חוות דעת הנדסית

הפלמ"ח חיפה

5.3.2021

שלום ארבלי, מ.מ.
בדק בית

3.4.1. דלת כניסה ראשית

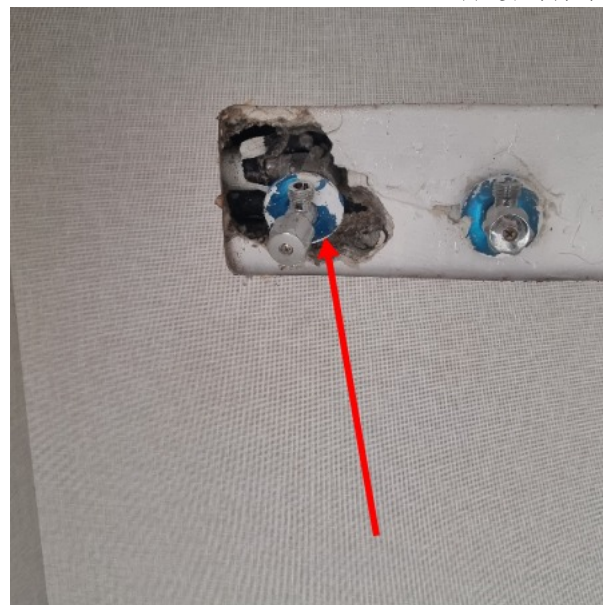
3.4. יש להסיר כתמים ושריטות בדלת כניסה ראשית במידה והכתמים לא יוסרו יש להחליף דלת

*העלות מתייחסת לניקיון בלבד
300 ש"ח

4.2.1. חדר אמבטיה

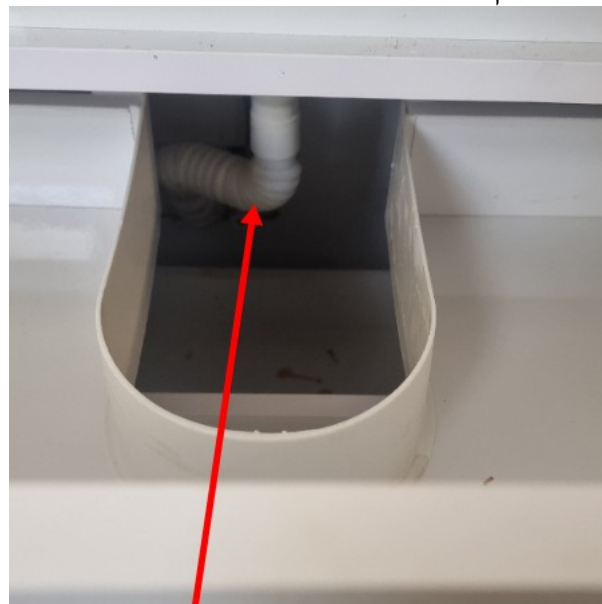
4.2. חסרים אביזרי קצה

חסרים בריזים/כיוורים/אסלות ניאגרות/ מכסי אסלות/ מכסים לקופסאות ביקורת.

המלצה: נדרש להשלים.
500 ש"ח

5.1. פגמים באריחים

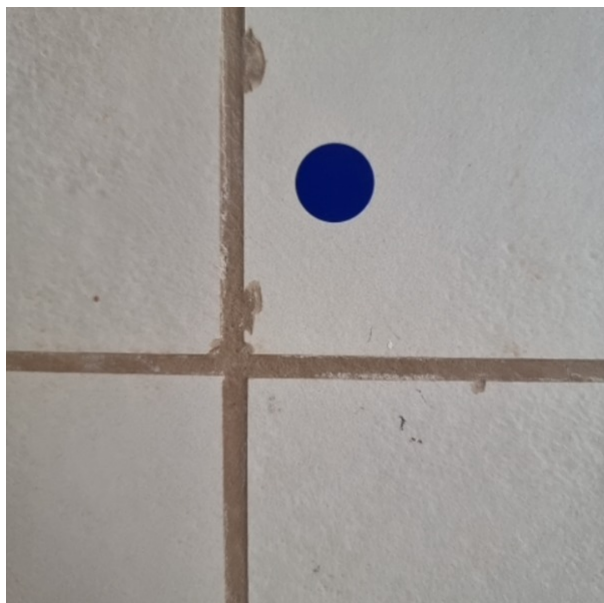
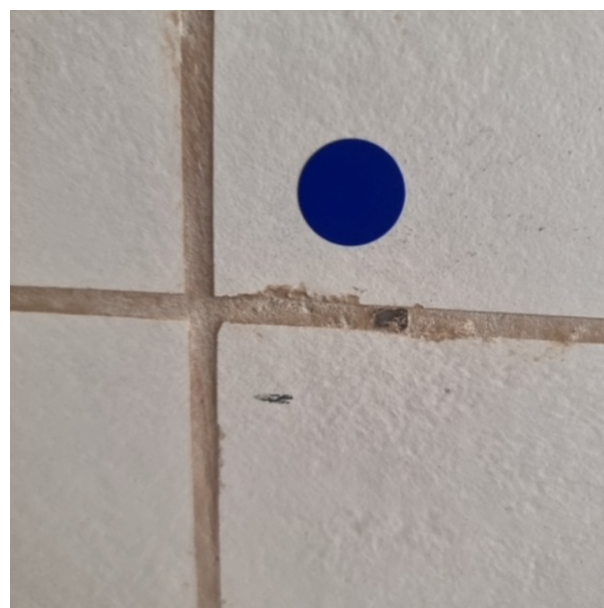
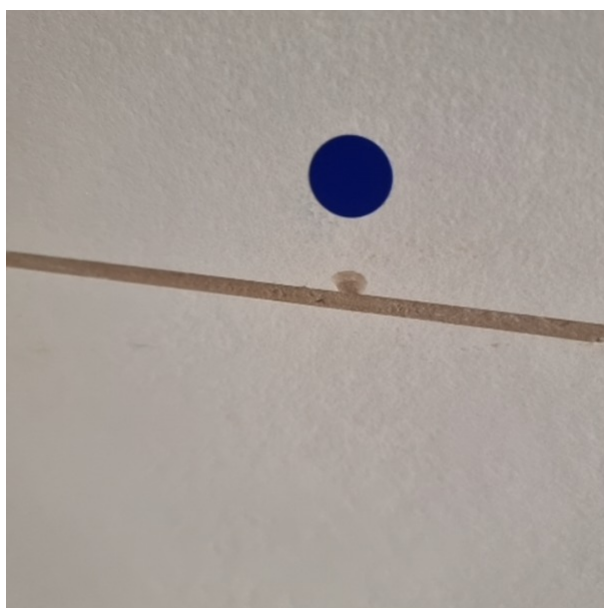
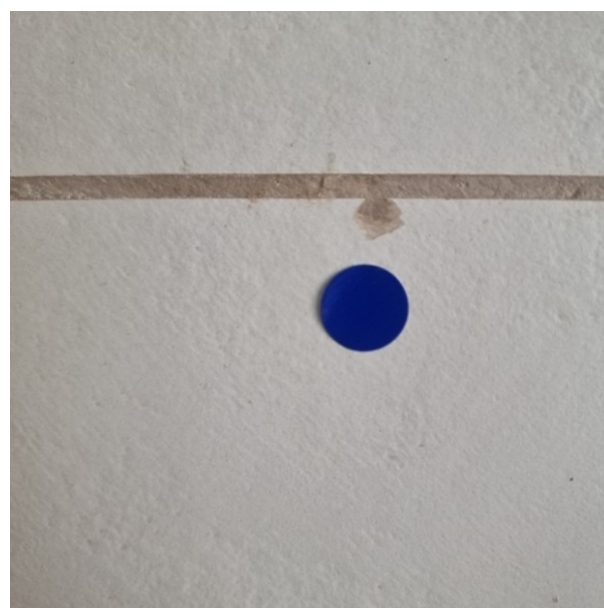
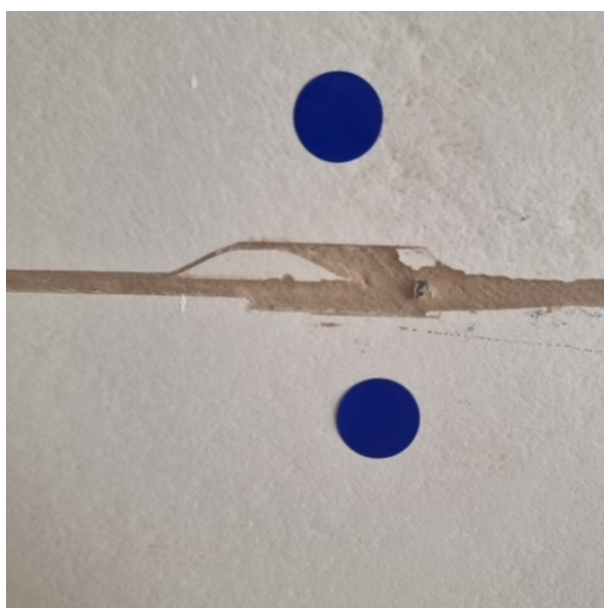
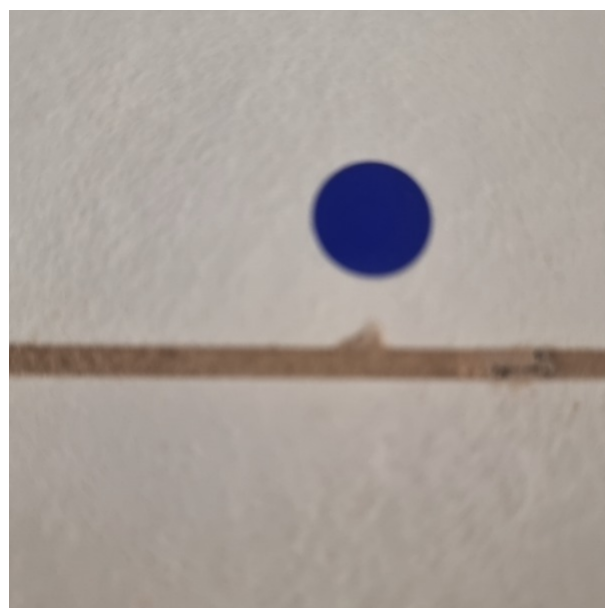
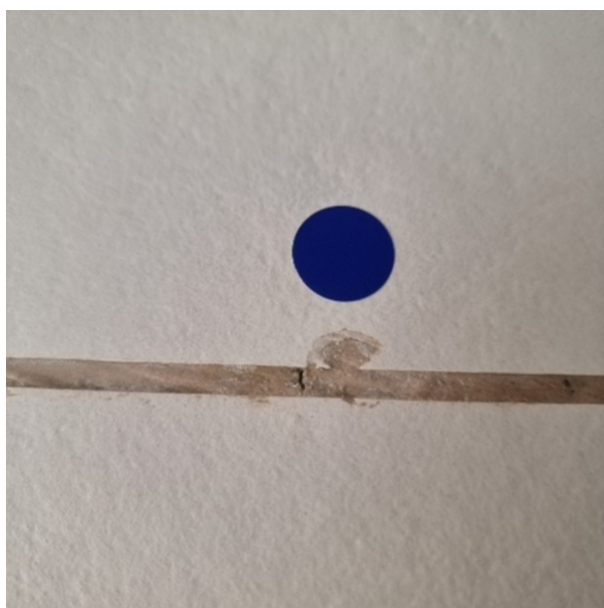
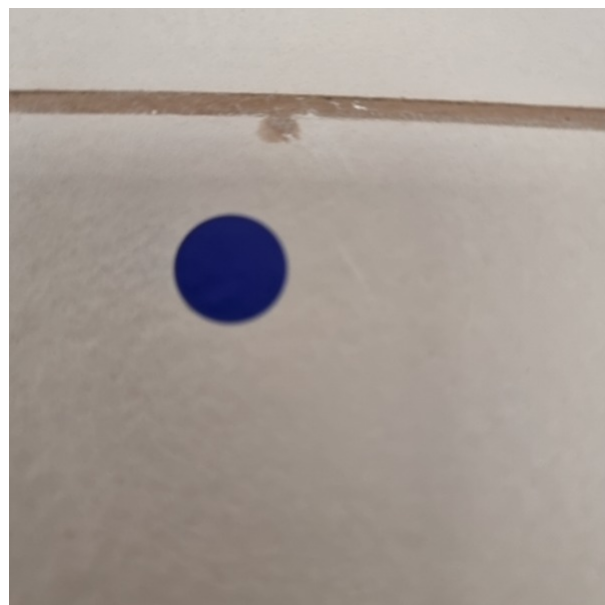
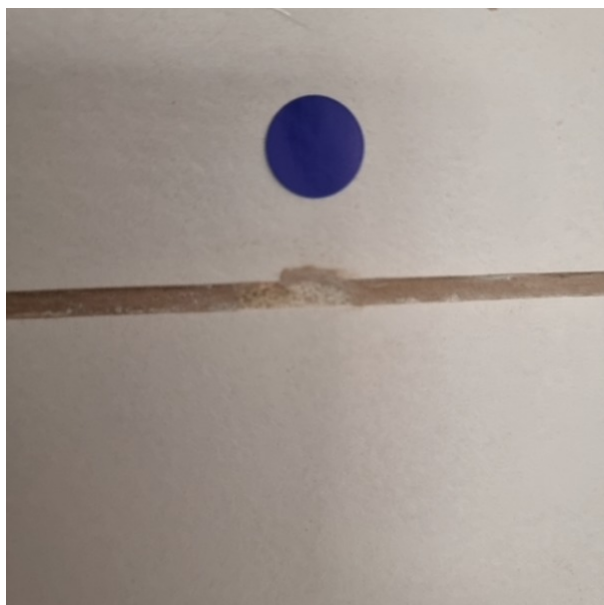
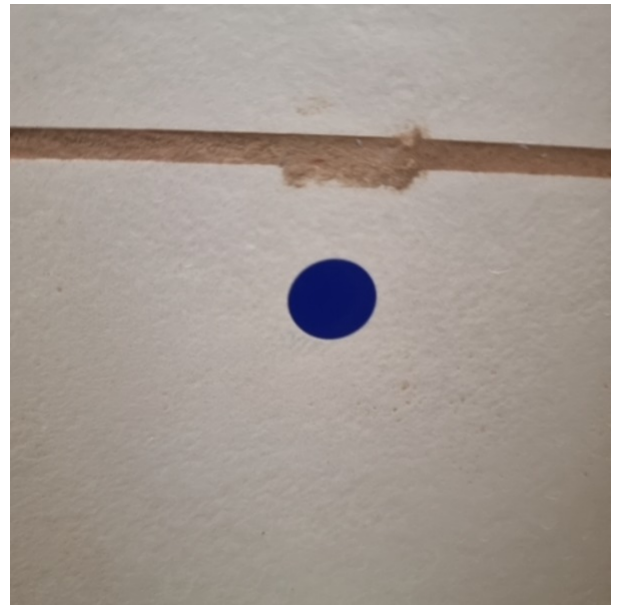
פגמים באריחים (שברים, סדקים, בועות אויר, כתמים, נקבים, חוסר ו/או עודף זיגוג, שקערוריות, גבשושיות, סימני ליטוש) ב. במקומות הבאים:

המלצה: נדרש לפרק ולהחליף אריחים פגומים.
זאת בניגוד לת"י 314.
2700 ש"ח

5.2.1. מקלחת הורים

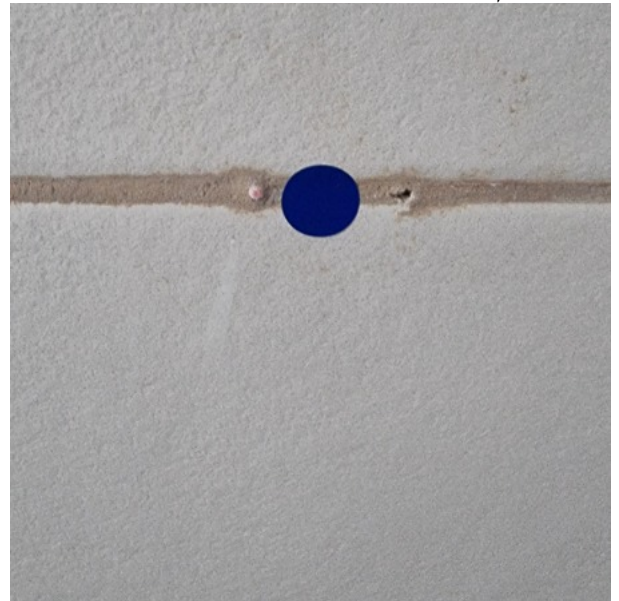
5.2. מרק בפינות הקרמיקה

לא בוצע תפר ומרק בפינות הקרמיקה והריצוף החדרים הרטובים

בניגוד לת"י 1555
1000 ש"ח

6.4.2. סלון

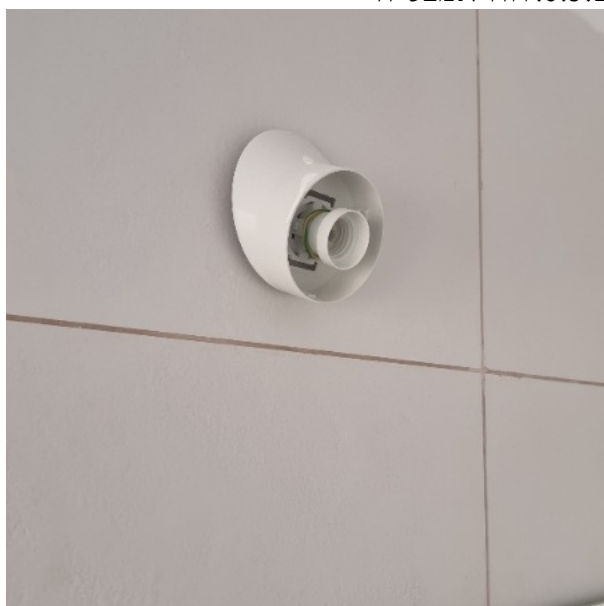
6.4. מכסים בקופסאות חשמל

טרם הורכבו מכסים בקופסאות חשמל בקירות וכבלי חשמל בולטים מפני הקיר.

זאת בניגוד למפרט הכללי הבין משרדי לבניה (הספר הכחול) סעיף 08. ובניגוד לתקנות החשמל (התקנת מוליכים) משנת 1970 סעיף 42 הקובע כי: "תיבה ואבזר יהיו תקינים ובנויים באופן שיבטיחו את כל אלה או מקצתם לפי העניין... (2) הגנה בפני מגע מקרי בחלקים החיים שבתוכם; (3) אטימה נאותה בפני חדירת גזים, מים, אבק וחומרים מזיקים אחרים, הכל לפי מקום ההתקנה...".

100 ש"ח

7.3. צביעה לקויה בקירות ותקרה

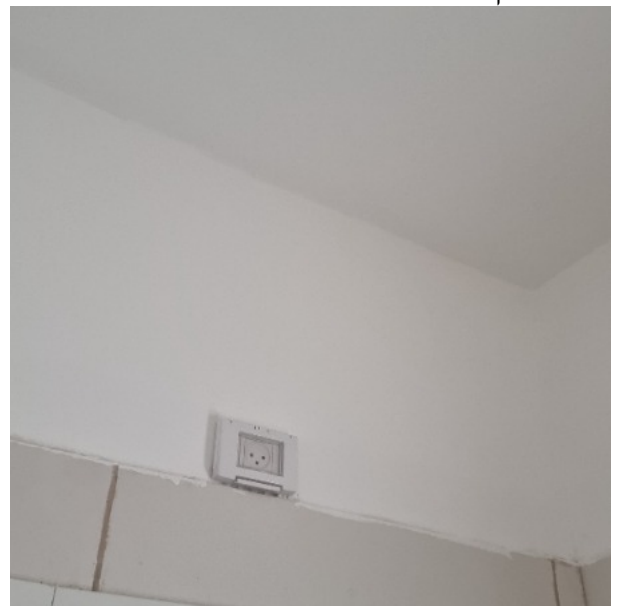
צביעה לקויה ולא מקצועית של הקירות והתקרה. לא בוצעה הכנה כראוי של הקירות לפני ביצוע עבודות הצביעה.

המלצה: נדרש לשפשף את הצבע מהקירות להכין את הקירות והתקרות לצביעה ולצבוע מחדש בשלוש שכבות לפחות של צבע מתאים, תוך הקפדה על ביצוע מקצועי וקבלת גוון תואם ומראה אחיד.

זאת בניגוד למפרט הכללי - סעיף 11031 - לפיו "כל משטחי טיח ובטון ינוקו היטב מגרגירי חול, זנבות מלט, כתמים, פריחות, אבק ולכלוך. יש לסתום חורים, שקעים ליד ברזל זיון, סדקים ושאר פגמים באמצעות מלט צמנטי עד שהמשטח יהיה חלק אחיד וישר"

8.4.1. מקלחת הורים

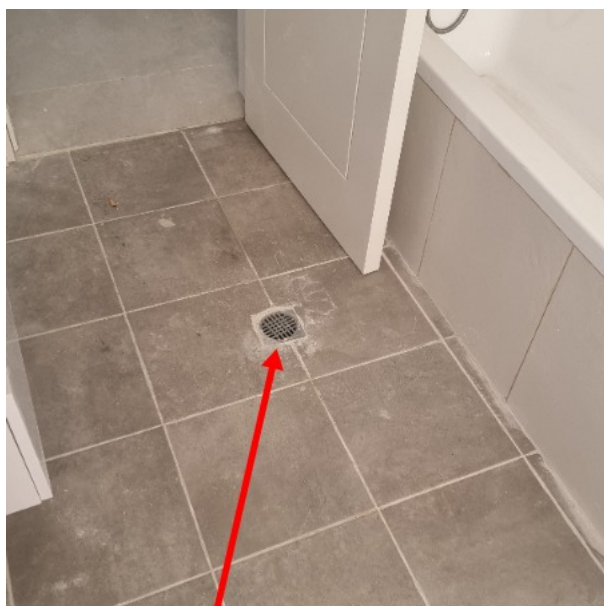
8.4. חיתוך וגימור

חיתוך וגימור לא מקצועי של אריחים/שיפולים צמוד למזוזות הדלתות.

וזאת בניגוד למפרט הכללי הבין משרדי לבניה (הספר הכחול) סעיף 10034 "משאר הבחינות יבוצע הריצוף כאמור ביחס לריצוף באריחי טראצו".
זאת בניגוד למפרט הכללי - סעיף 10024 - לפיו "בקרב פתחים, פינות, לאורך קירות וכיו"ב ייחתכו האריחים כדרוש".
ובניגוד למפרט הכללי לעבודות בניה סעיף 10025 הדורש כי: "... על יד מלבני דלתות יחתכו השיפולים בקו מפגש נקי בהתאם לפרט שבתוכנית..."
1200 ש"ח

10.2.2. חדר מזווה

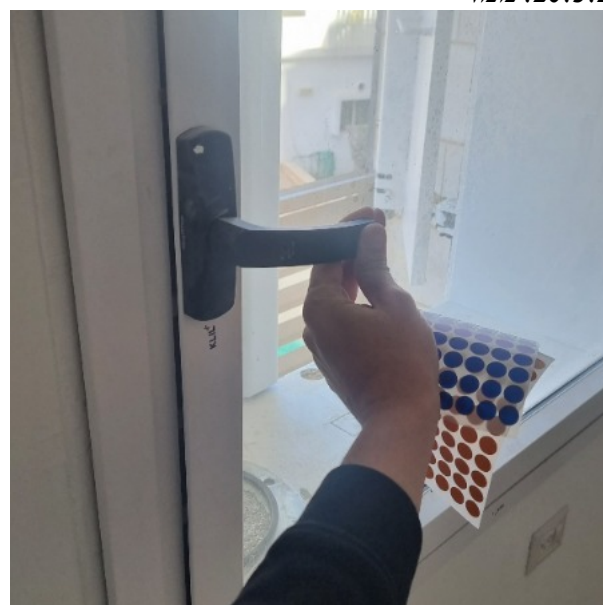
10.2 איטום סביב חלונות

קיים מרווח בין קיר להלבשת חלון

המלצה: יש למרק סביב הלבשות
200 ש"ח
